Vysvětlení zadávací dokumentace VIII

Název veřejné zakázky: **Zhotovení stavby – Domov pro seniory Hustopeče**
Režim a druh veřejné zakázky: nadlimitní veřejná zakázka na stavební práce
Druh zadávacího řízení: otevřené řízení podle ustanovení § 56 zákona č. 134/2016 Sb., o zadávání veřejných zakázek, ve znění pozdějších předpisů, (dále jen „Zákon“)
Evidenční číslo zakázky ve Věstníku veřejných zakázek: Z2020-018282

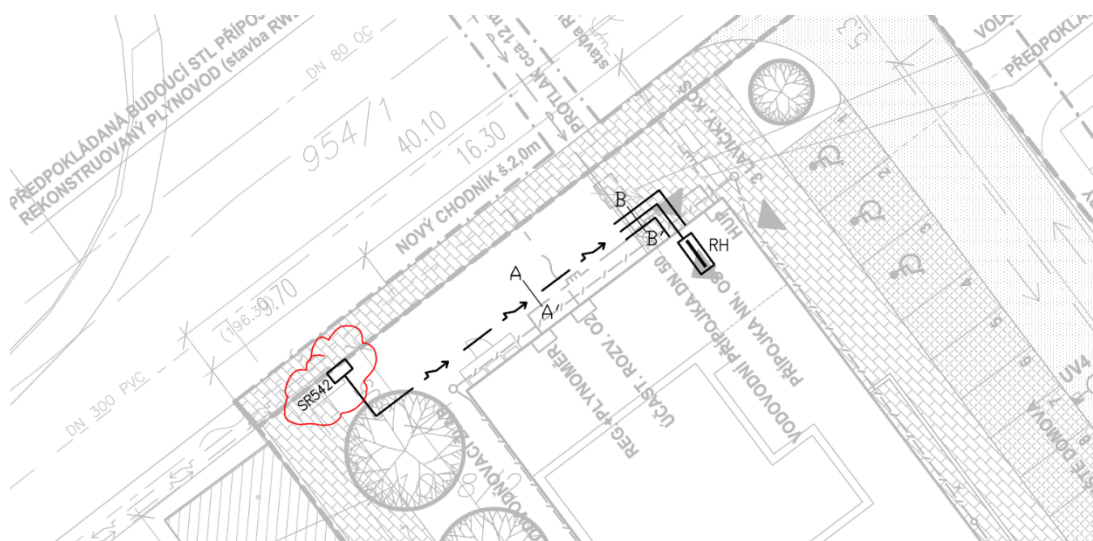
1. VV, 1.1 - Architektonické a stavebně technické řešení, pol.č. 224, 225 – Dle našeho názoru chybí jednotka mb. Jednotka by měla být m2. Prosíme Zadavatele o potvrzení, že má uchazeč uvažovat s touto jednotkou (m2).
2. V PD chybí zádržný systém. Prosíme zadavatele o informaci, zda má uchazeč v cenové nabídce uvažovat zádržný systém na střeše.
3. VV, 1.1 - Architektonické a stavebně technické řešení, pol.č. 305 - rastr kazetového podhledu - Rozpor mezi popisem uvedeným v tabulce podhledů a výkazem výměr. Antikorozivní úprava C4 (tabulka

podhledů - POD12), antikorozivní úprava C3 (výkaz výměr). Prosíme Zadavatele o informaci, zda má uchazeč uvažovat úpravu C3. Úprava C4 se v našich podmínkách nepoužívá.

- ad 3. Platí antikoroziční úprava pro stupeň korozní agresivity C3 uvedená v uveřejněném výkazu výměr.
- ad 4. Uchazeč ve své cenové nabídce zohlední požadavek na protiskluznost.

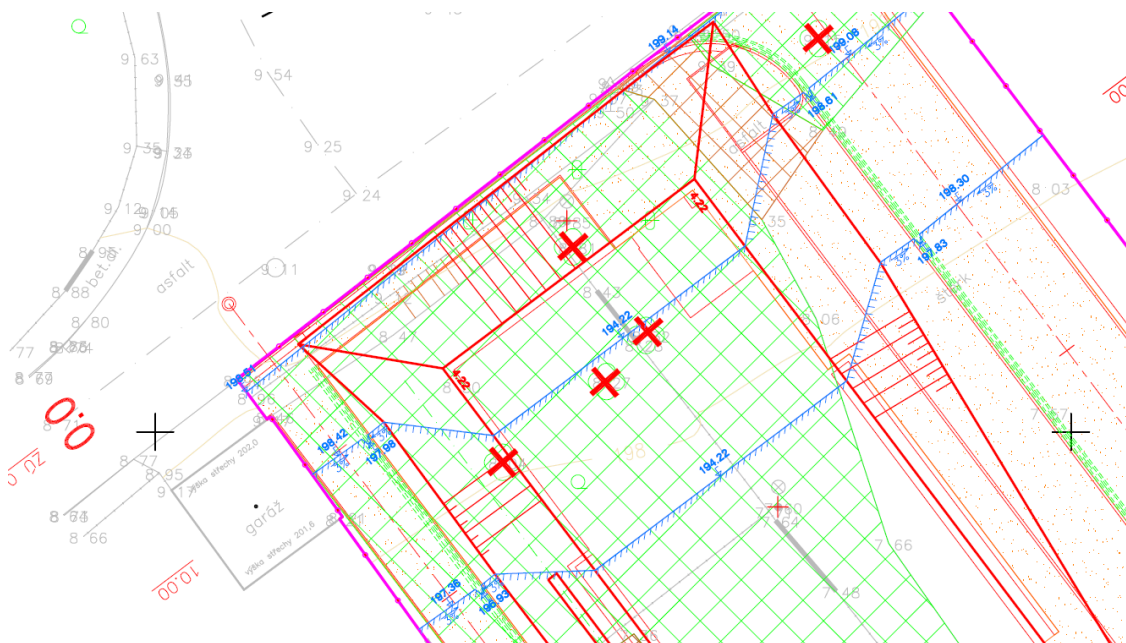
9. Dle našeho názoru je na výkresu „Situace přípojky NN“ (výkres DSH_DPS_D_IO520_02.pdf) špatně zakreslen sloupek SR545 viz přiložený obrázek.:

Sloupek se ve skutečnosti nachází na jiném místě (dále od hrany komunikace a dále od stávajícího oplacení) viz fotka pořízená při prohlídce staveniště:

V této poloze bude sloupek NN vadit při provádění otevřeného výkopu stavební jámy viz výkres situace HTÚ (DSH_DPS_D2_305a310_03_Situace HTÚ_VFb), na kterém je vidět, že otevřený výkop zasahuje až ke stávající komunikaci:

Prosíme o vyjádření Zadavatele, zda je naše domněnka oprávněná a pokud ano, tak jak má uchazeč dále postupovat.“

- ad 9. Předmětem veřejné zakázky je mj. v souladu s čl. II. odst. 2 obchodních podmínek:
- provedení posouzení tras jednotlivých přípojek sítí,
 - provedení posouzení tras a napojení komunikací,

- provedení zjištění reálnosti napojení na jednotlivé sítě včetně získání vyjádření správců,
 - kontrola dokladové části projektové dokumentace, prověření a případná aktualizace vyjádření dotčených orgánů, účastníků řízení, správců dopravní a technické infrastruktury a prověření nutnosti majetkových změn,

- aktualizace projektové dokumentace v návaznosti na výše uvedená zjištění.
- Uchazeč proto ve své nabídce zohlední postup vyplývající z výše uvedených požadavků zadavatele.
